先進医療B評価用紙(第2号)

先進医療会議構成員（坂本構成員）からの指摘事項

先進医療技術名：自己心膜製ステントレス僧帽弁置換術

「自己心膜製ステントレス僧帽弁置換術（整理番号B047）」の有効性・安全性にかか る評価について

図 1

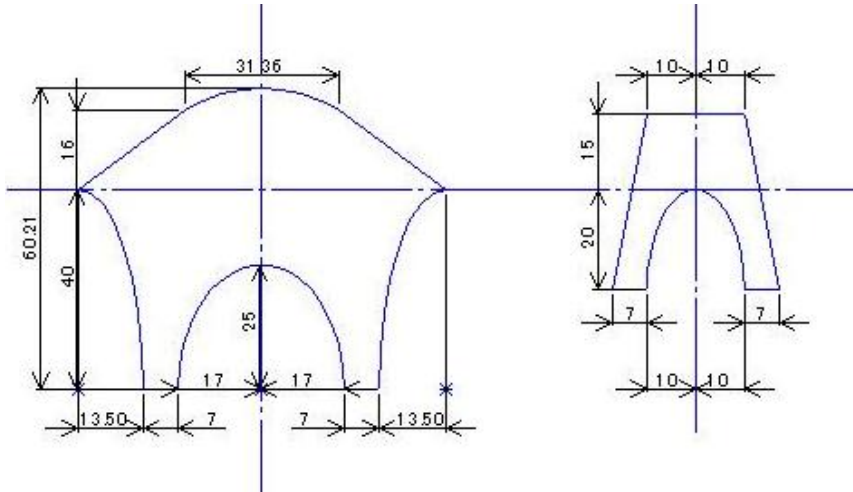
外科医にあつては、新術式を企画する時は特に詳細な手術スケッチや手術写真で理解し易く提案すべきです。今回の申請書における『Normo 弁作成図』および『植え込み』説明分には不十分な点が多いと同時に両者の間に矛盾点が存在します。

頁1：上段「図1」

また、左右の『テンプレート』と言われる図の間に水平に直線が記入されていますが、この水準線が新たな「僧帽弁」の接合面を示すのでしょうか？

4頁では成人での『脚長は3センチ前後』と記載されていますが、指摘した水準線下の長さはこの2種類のテンプレートでは両者の長さが右：40mm・左：20mmと異なります。

Normo 弁を理解する上で当作成画は極めて重要ですので、一般手術書のように詳細な作成画を手順に沿って製作して下さい（例えば立体的な位置関係を明らかにする完成図などを含む）。

ご指摘ありがとうございました。説明図および説明文が不十分であったのでこれを全面的に作成し直し理解しやすいものにいたしました。

設計図「Normo 弁の作成 1. 研究」図1の水平線の☆印の高さのものは、仮固定点のレベルを表します。植え込み前にこのレベルで前後尖の脚部を仮固定（脚固定後に切る）しておくことにより適正な接合の再現性が高くなります。

適性な脚長についての記載は、「Normo 弁の作成と植え込み 2. 臨床」図10右図の弁閉鎖位をご覧くださいますとわかるように、弁輪平面から乳頭筋固定部までの距離になります。仮固定点は弁輪平面よりも低い位置になります

図 9

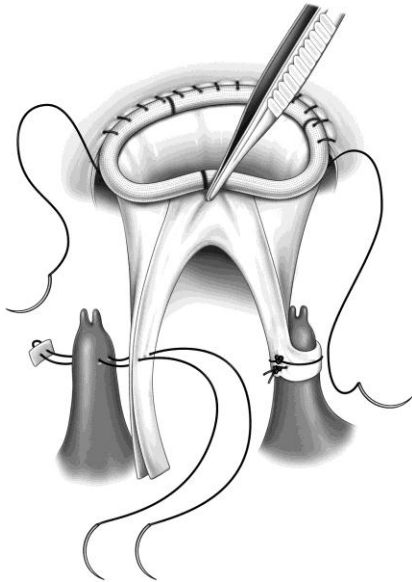
頁5：上段「図9」

②乳頭筋への縫合図を見ると、既に質問（1）で指摘した前尖の脚長と後尖の脚長の違いが『図9』の左側乳頭筋に縫合されんとしている2枚の心膜で形成される『脚』では揃った長さになっています。何故でしょうか？

③乳頭筋への縫着と補強について、図9および頁5：下段の左図を見ると、乳頭筋への縫着後には4-0 プロピレン糸の下に乳頭筋全周に渡って繊維組織が見られます。これは Normo 弁の一部を利用して乳頭筋に巻き付けているのでしょうか？すると先の②の指摘にあるようにテンプレートにて作成した Normo 弁の前尖・後尖間の脚長差異が問題になってきます。

- ① ご指摘の通り、図が間違っておりました。これは拡大弁形成術の初期に行っていた弁輪縫合（前）を先に行う方法の図で、この方法では脚部の固定がやりにくいため、その後先に脚の固定をするよう変更しました。研究実施計画書28頁8.3.2.の記載が正しい記載です。失礼いたしました。新たに作成した「Normo 弁の作成と植え込み 2. 臨床」の図7をご覧ください。
- ② ③ 実際に乳頭筋に固定される箇所は仮固定点から1センチ前後下であることが多く、脚部はかなり余ります（特に後尖）。この部分を乳頭筋に巻き付けて補強しております。

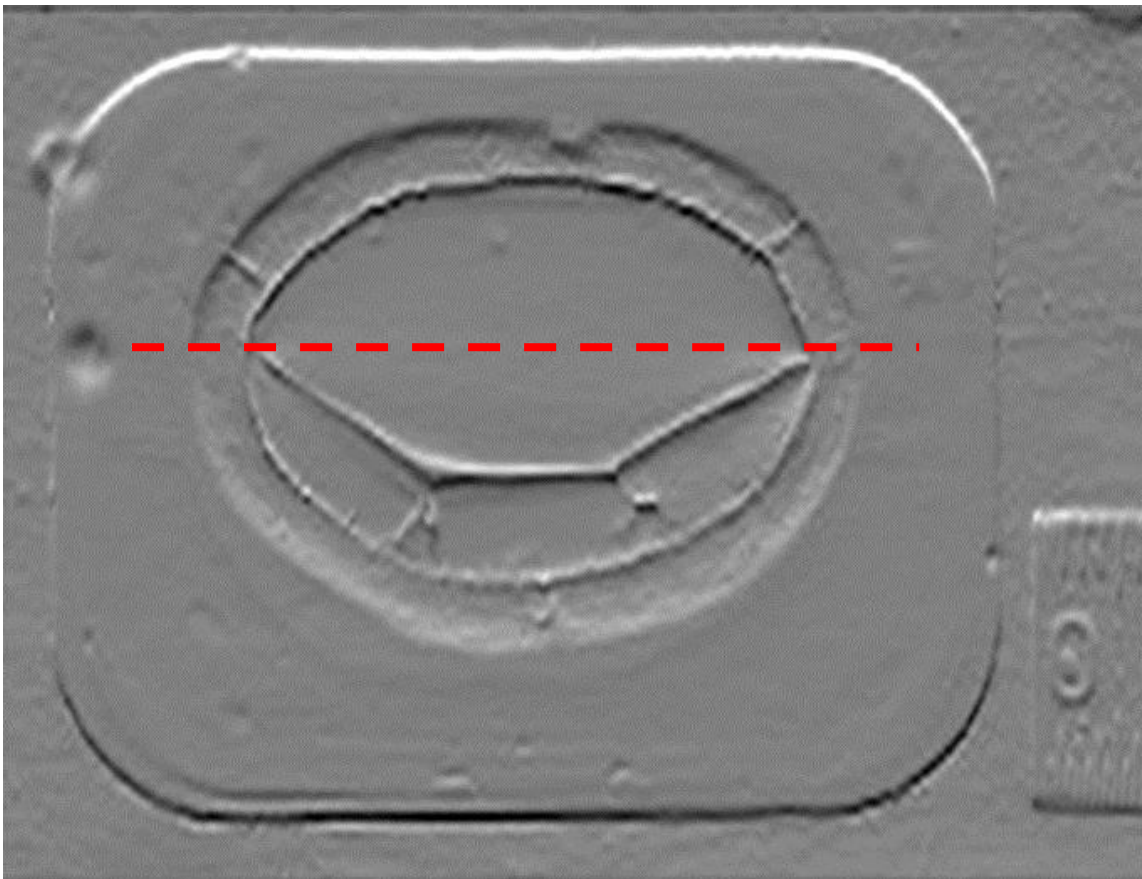
上記の Carpentier の僧帽弁形成手術書（2010 年刊）を遡ること 34 年前に Carpentier 氏は成書『The Mitral Valve (D Kalmanson 編, 1976 年刊)』の中で「第 7 章：Pathology of the Mitral Valve」を分担執筆し、既に手術書と同じ考えを僧帽弁について記載しています。Normo 弁の形状、特に交連部の縫着位置による前尖機能の制限が発生することを再検討する必要があると考えます。

重要なお指摘ありがとうございます。この弁の交連部は正常の位置の交連部でおりたたみ構造になっておりますので縫着はされません。おそらく前尖と後尖の間(正常の P2 の両端)のことを交連といわれているものと思いますが、ご指摘の通り縫着位置を中央よりに (P2 を小さく) していくと、開放能が低下することが実験でも確認されていますので、縫着位置を正確にすることをトレーニングセミナーでも強調しております。

また逆に縫着位置を左右に離して (P2 の幅を大きく) していくと MR が発生しやすくなります。過去 10 年以上にわたってデザインについては検討を繰り返し、MR の制御を最優先しつつ (臨床上の必要性により)、開放能を温存するこの 2 つのバランスが最適と考えられたものがこの形態であります。しかし、現在も開放能をさらに良くできないかという探究は継続しております。

シミュレータで確認されたNormo弁の良好な挙動 Normoの作成1 研究 図8

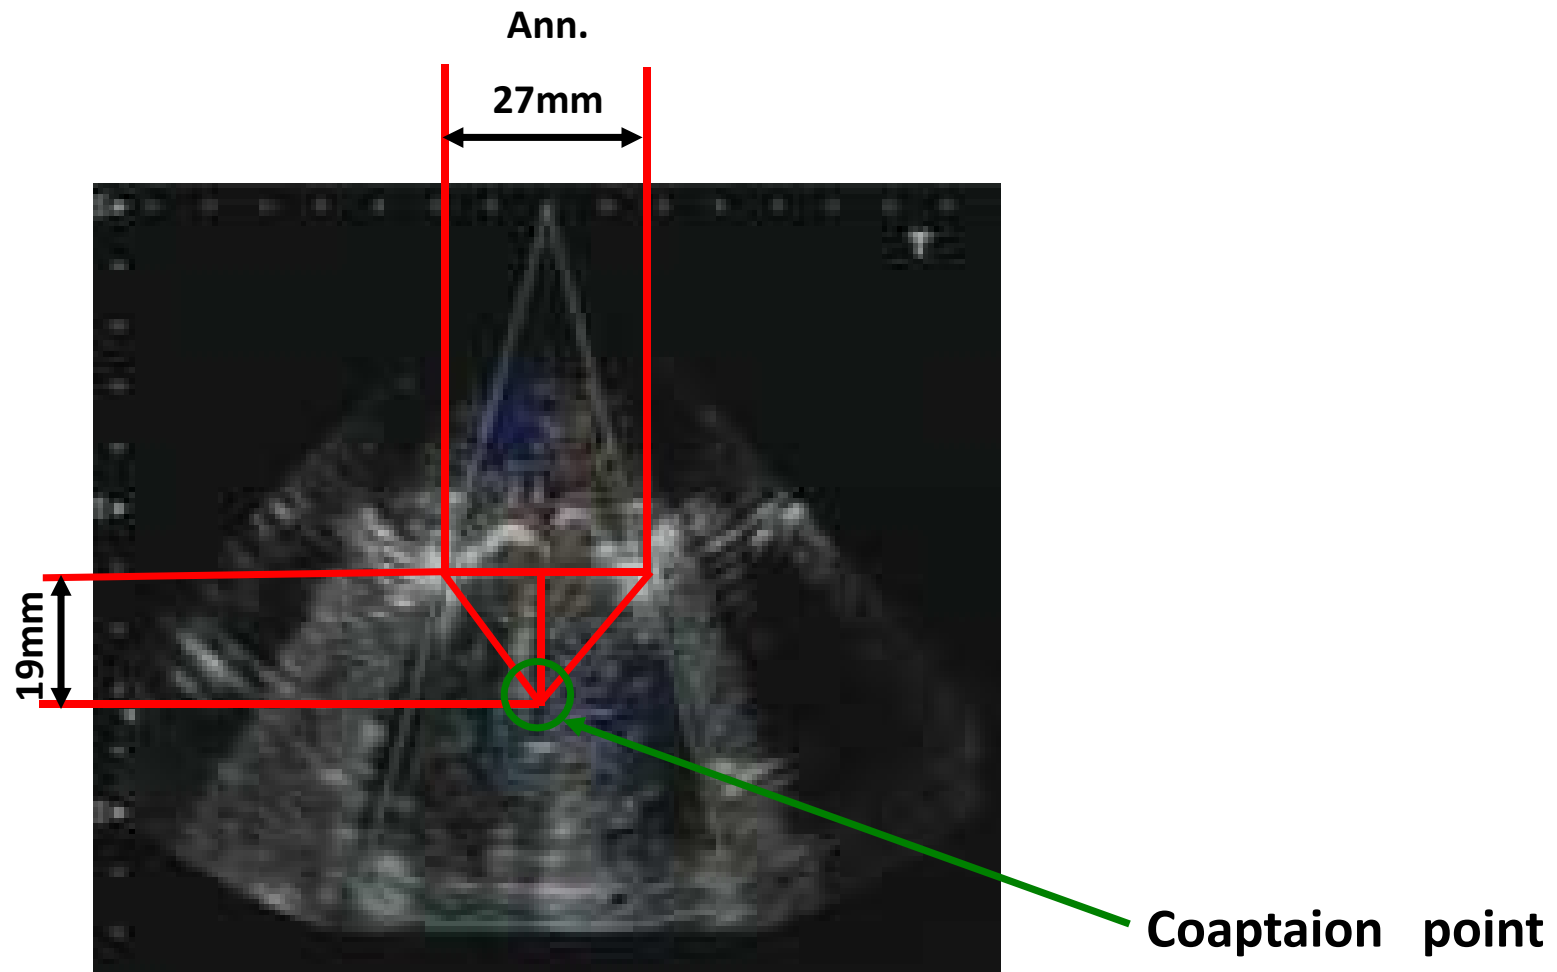
「照会 7 別添図③」下段にモノクロ図に下行した上で Normo 弁交連部間に破線を挿入しました。基本的に Normo 弁の開閉はこれらの交連部を中心に開閉します。するとやや楕円形の弁輪において『交連部間の直線』がほぼ弁口面積を 2 分しており、この影響で前尖はその中央部分が弁帆部 $1/2$ の線上でしか左室側に開閉しないことが容易に推定されます。

「Normo 弁の作成 1. 研究」図 8 をご覧ください。右上図で Normo 弁の前尖は 1/2 ではなく、前方に十分開いていることがわかります。また図 9、図 10 はシミュレータ実験でフローパターンが機械弁と類似しており、開放能は機械弁より良好であることが示されています。
